品番	HH12019	品名	取付金具ユニット	1 / 3

衛生陶器補修品互換性情報　No. E0017

件名　タンク取付ナット・ボルト互換性の件

SH214/215系、SH220/221系、SH320/321系

タンク取付ボルト新旧の違い

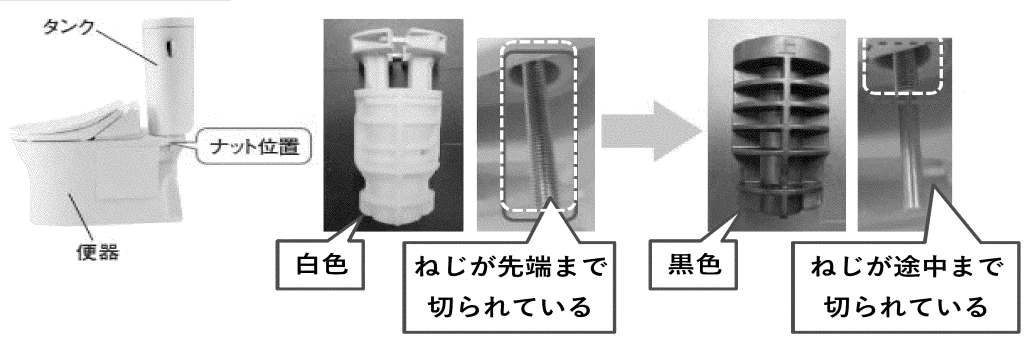
タンク取付ボルトを交換する場合、ナットの組み合わせによっては互換性がないため、
以下の注意事項をご確認のうえ、正しい組み合わせでセットしてください。

（旧型品）ワンタッチナット式　　（新型品）ねじ込み式

＜新型品への仕様変更理由＞　施工不良によるゆるみ、ぐらつきなどのリスク軽減

①正しい組み合わせ例

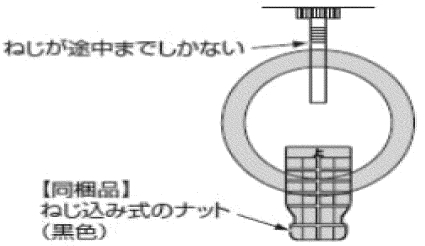
①正しい組み合わせ：ねじが途中までしかないボルトとねじ込み式ナット（黒色）
②間違った組み合わせ：ねじが途中までしかないボルトとワンタッチナット（白色）

＊タンク取付ボルト（発注品番：HH12019）を手配し、
同梱している２セット全てを上記正しい組み合わせで交換してください。

②間違った組み合わせ例

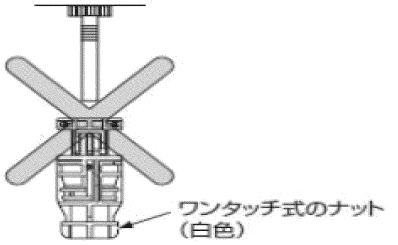
＊正しい組み合わせでない場合は、タンクと便器との固定が不安定となり、水漏れする可能性があるため、必ず正しい組み合わせで施工してください。
